República Argentina
Ministerio de Transporte
PROYECTO DE ELECTRIFICACIÓN DE LA LÍNEA
SAN MARTÍN: RETIRO – PILAR
Préstamo: BID 4265/OC-AR
LPI 1-2017

Obra: "ELECTRIFICACIÓN DE LA LÍNEA SAN MARTÍN: RETIRO – PILAR / ETAPA 1",

CIRCULAR Nro. 9
MODIFICATORIA

PILSM-PLA-S-10-Rev 01 - PILSM-PLA-S-102-Rev 01 (Pág. 186),

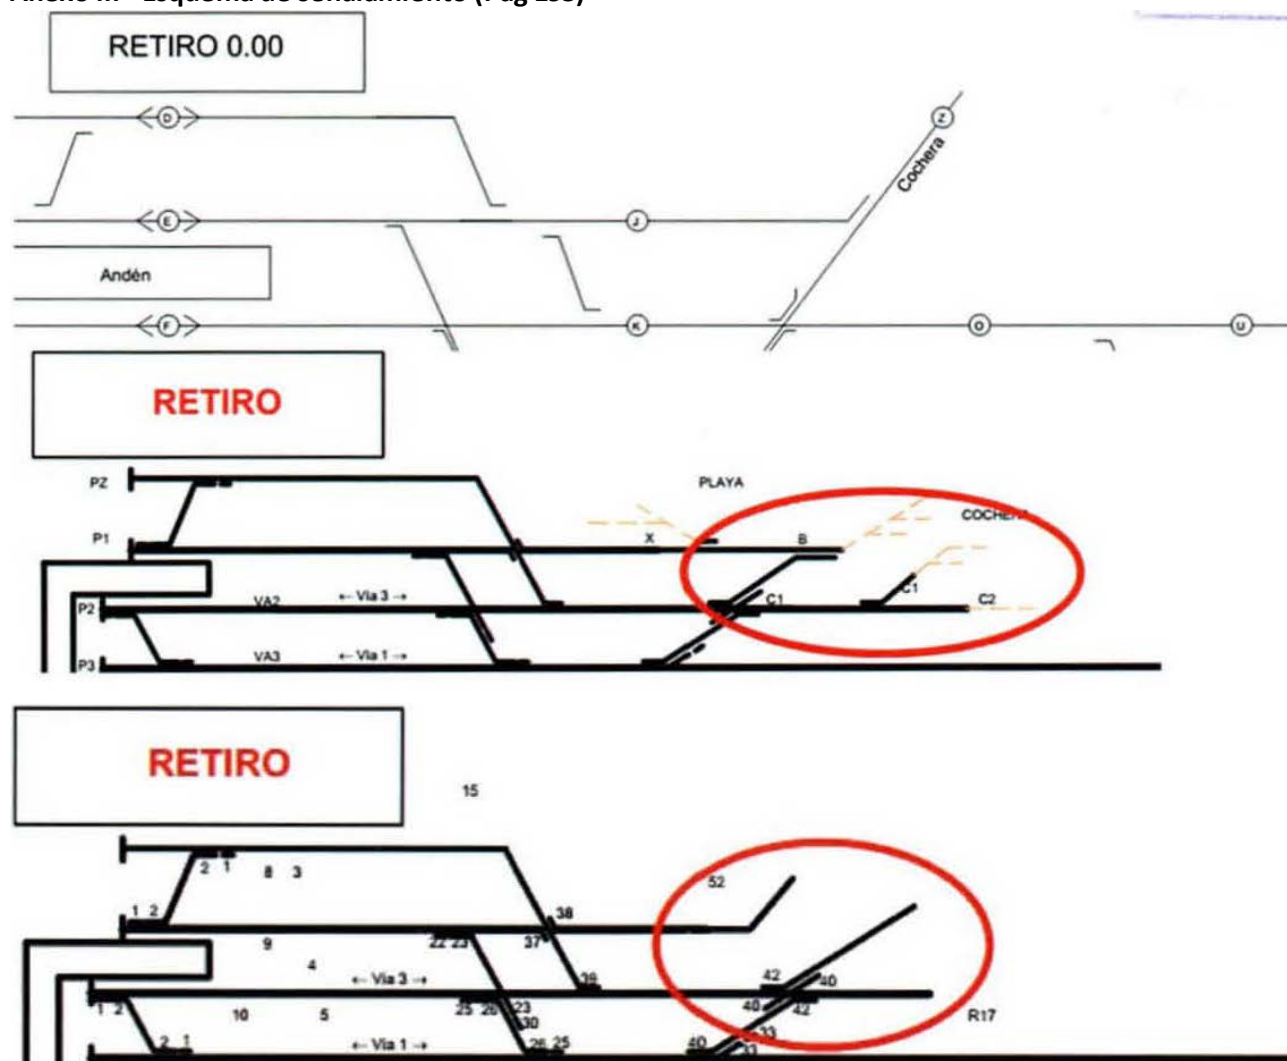
En cada uno de los diagramas de línea y en el esquema de señalamiento, la configuración de las vías en la zona marcada del acceso a cochera es diferente.

PILSM-PLA-S-101-Rev 01 (Pág 186) - PILSM-PLA-S-102-Rev 01 (Pág. 187)

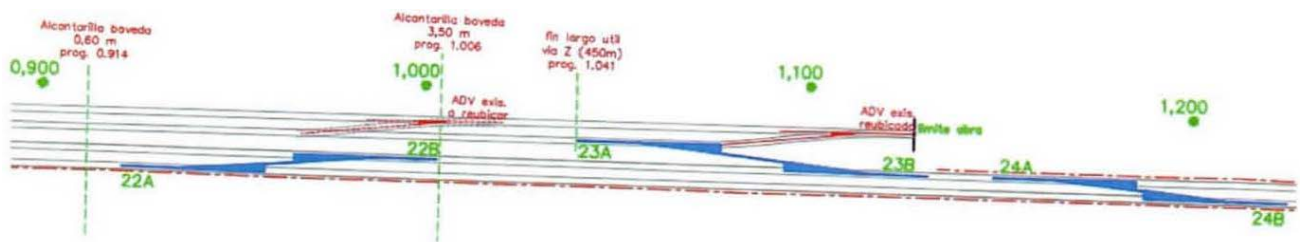
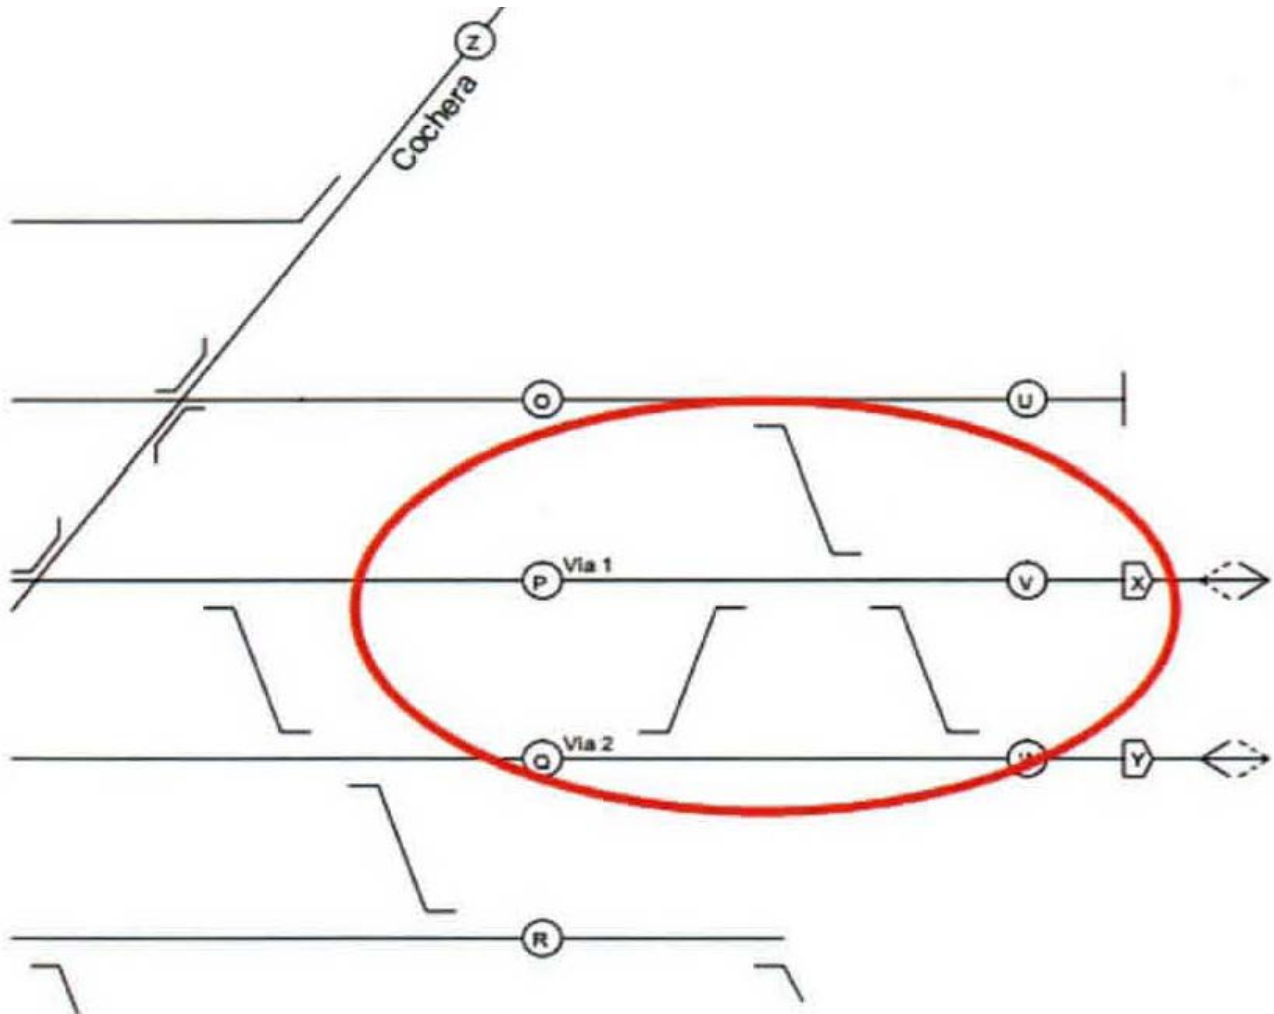
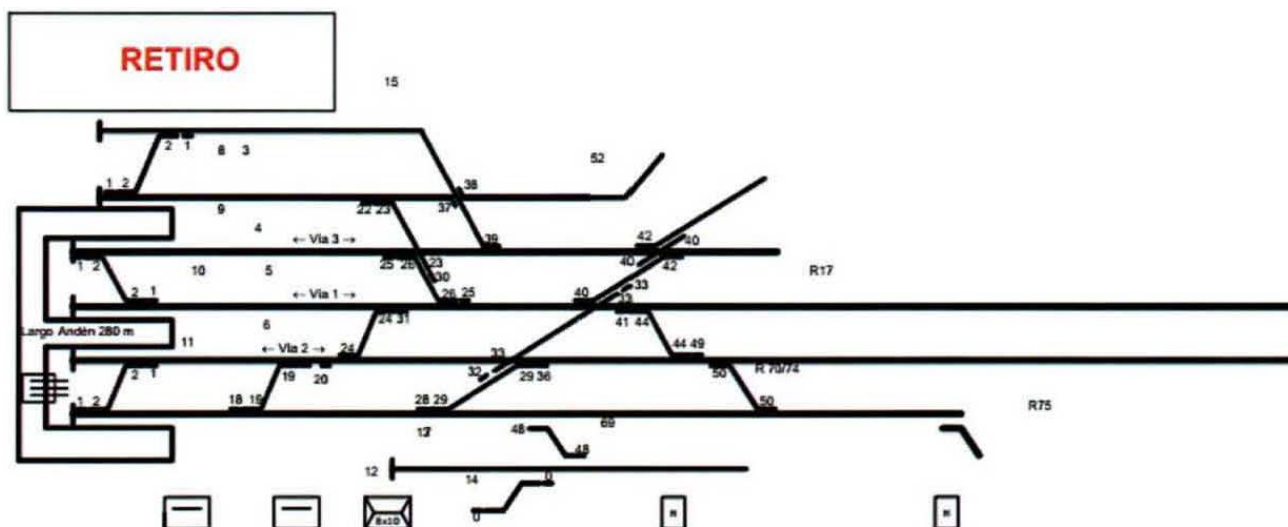
En el plano de vías del Tomo I se detalla la siguiente configuración a la salida de la estación Retiro, con ADV nuevos a colocar:

En el Tomo II, el esquema de señalamiento muestra la misma configuración, aunque sin el ADV existente a reubicar:

Por el contrario, en el diagrama general no aparecen estos nuevos ADV:

Por favor, confirmar cuál es la configuración correcta y que el ADV a reubicar no debe tenerse en cuenta para la señalización.

Es válido lo indicado en el Anexo-Ic-ET-Tomo-I-LPI1-2017-BID; Plano PILSM-PA-V-001-Rev 03; el ADV a reubicar debe tenerse en cuenta para la señalización

DESVÍO A PUERTO

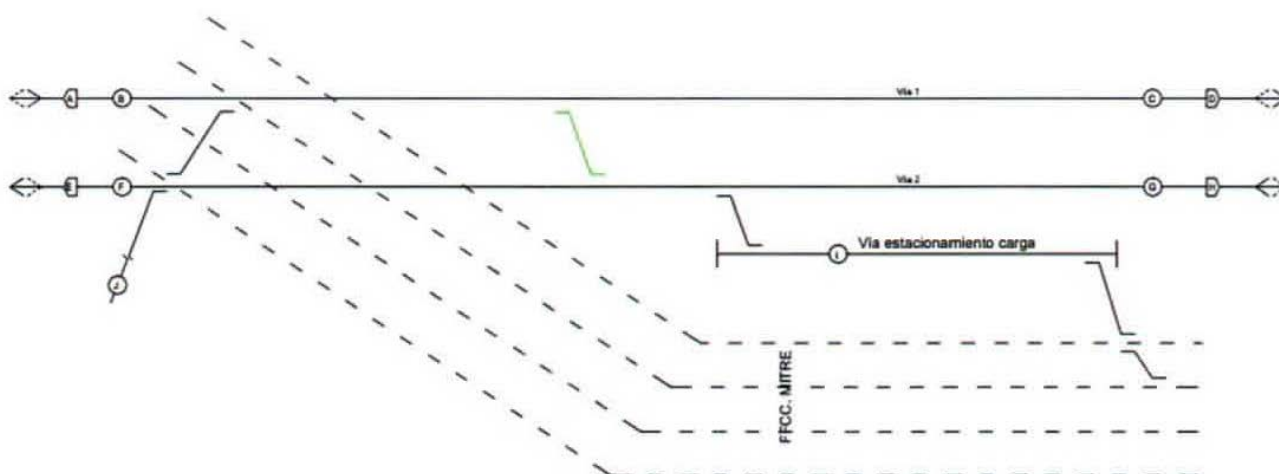
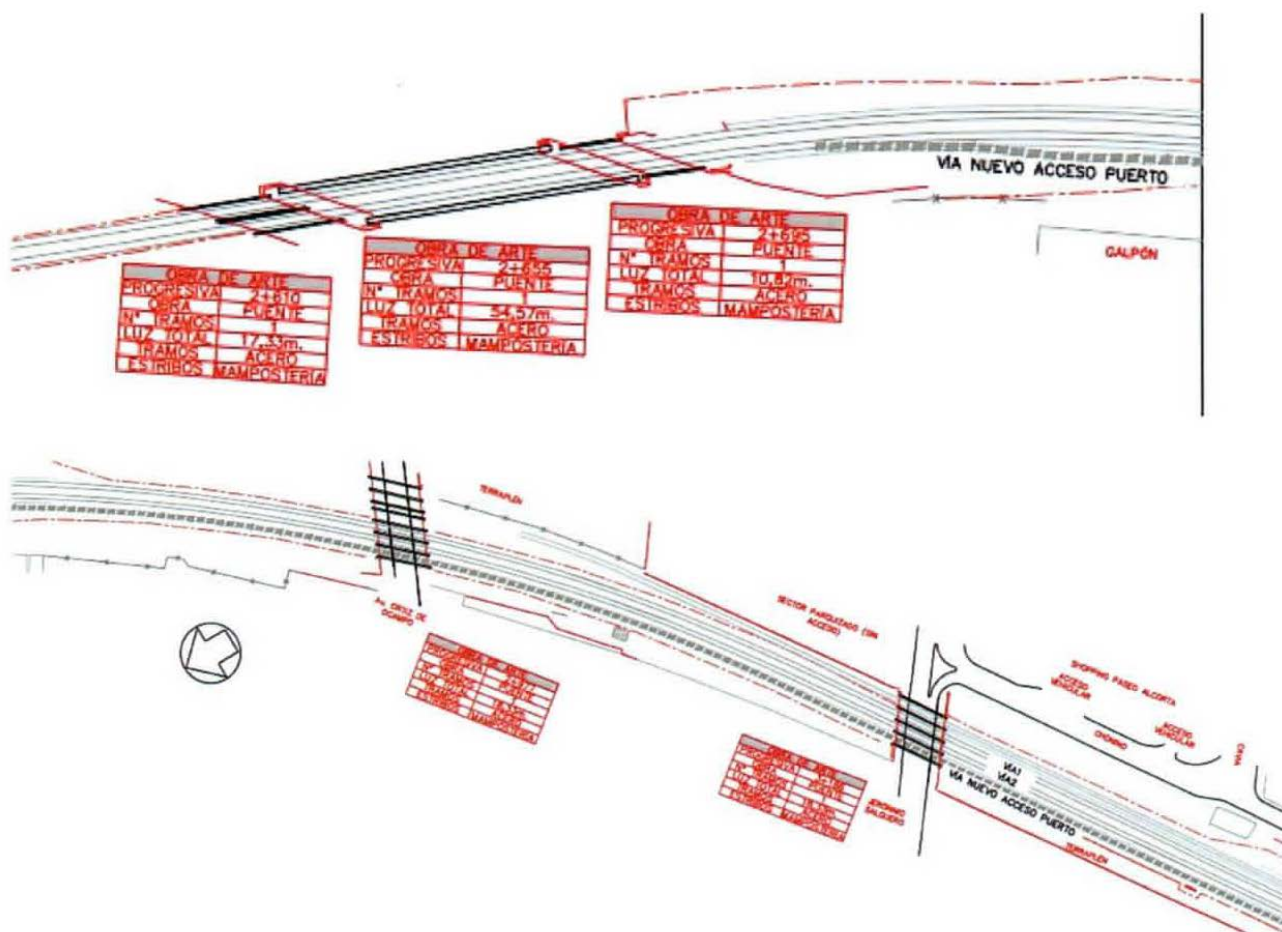
En la zona del desvío a Puerto, en el diagrama general y en el esquema de señalamiento del **Tomo II** se muestra la siguiente configuración:

En cambio, en el plano de vías del Anexo I, no aparecen estos desvíos, que tampoco están relacionados en la tabla de ADV nuevos a colocar.

Rogamos por favor aclaración sobre este punto.

Los ADVs no están contemplados en el Anexo-Ic-ET-Tomo-I-LPI1-2017-BID; Plano PILSM-PA-V-001-Rev 3 y Anexo III Tabla 2; porque están en proceso de colocación y corresponden a la Obra de Acceso al Puerto. En el Anexo-Id-ET-Tomo-II-LPI1-2017-BID y en el Anexo III – Esquema de señalamiento los ADVs están incluidos para ser tenidos en cuenta en la señalización
